Bulletin d'information Utilisateur

Nouveaux kits : Valves-relais avec câble adaptateur

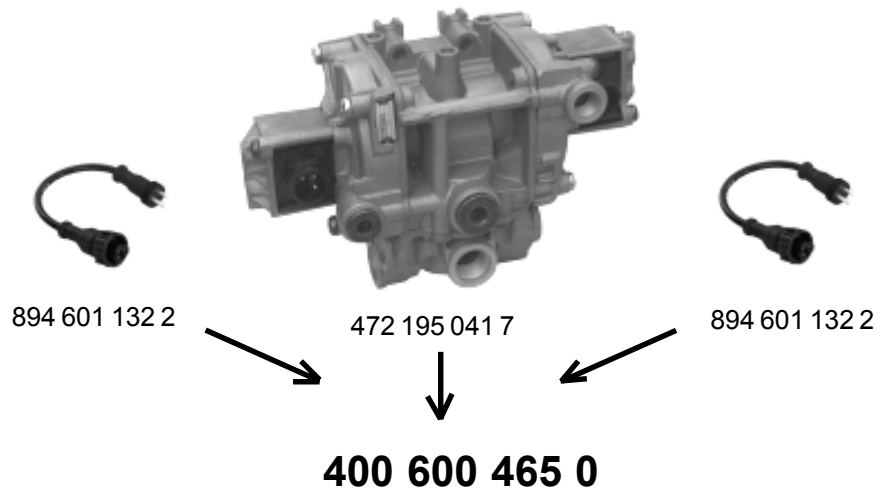
Comme nous avons déjà annoncé il y a quelque temps, WABCO vendra à l'avenir les valves-relais ABS dotées de raccord à baïonnette DIN à la place de l'ancien raccord en Kostal.

Cette adaptation demandera un certain temps pour s'appliquer sur tous les anciens véhicules. Certaines remorques neuves sont déjà exclusivement équipées de câbles et d'appareils à baïonnette DIN. Lors d'échange de valves-relais ABS défectueuses, nous préconisons de changer aussi les câbles. Sinon vous aurez besoin d'un câble adaptateur que vous pourrez vous procurer auprès de votre partenaire WABCO en spécifiant la référence 894 601 132 2.

472 195 020 7 remplacé par le kit **400 600 464 0** (472 195 031 7 + 894 601 132 2)

472 195 040 7* remplacé par le kit **400 600 465 0** (472 195 041 7 + 2 x 894 601 132 2)
